Samodzielny Publiczny
Wielospecjalistyczny Zakład Opieki Zdrowotnej
Ministerstwa Spraw Wewnętrznych i Administracji w Bydgoszczy
ul. Ks. Markwarta 4-6, 85-015 Bydgoszcz
tel. centrala 52 / 58-26-200, sekretariat 52 / 58-26-205, fax: 52 / 58-26-209
e-mail: sekretariat@szpitalmsw.bydgoszcz.pl
NIP: 554-22-01-453, REGON: 092325348, ISO 9001:2000
Konto: 53 1130 1075 0002 6035 9320 0007 BGK

Znak sprawy: 12/2022

Dotyczy: postępowania o udzielenie zamówienia publicznego na **Zakup i dostawę sprzętu medycznego jednorazowego użytku, w tym: elektrody, cewniki, dreny, igły, strzykawki, rurki intubacyjne i tracheostomijne, zestaw do infuzji, fartuchy, filtry oddechowe, maski, rękawiczki, zestawy do bronchoskopii i. in..** Ogłoszenie w Biuletynie Zamówień Publicznych pod nr 2022/BZP 00385995/01 z dnia 11.10.2022 r., stronie internetowej Zamawiającego www.szpital-msw.bydgoszcz.pl.

ZAWIADOMIENIE

Connectors available

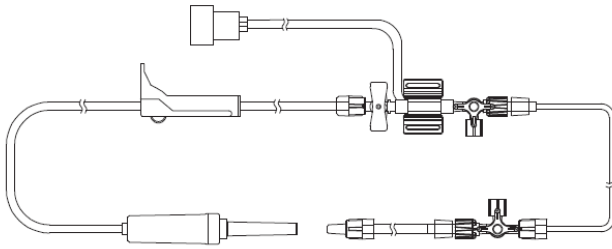
Pytanie 150 (dot. Pakiet nr 21)

Która końcówka łączy przetwornik z kablem monitora?

Zamawiający informuje, iż końcówka, która łączy przetwornik z kablem monitora to końcówka BD.
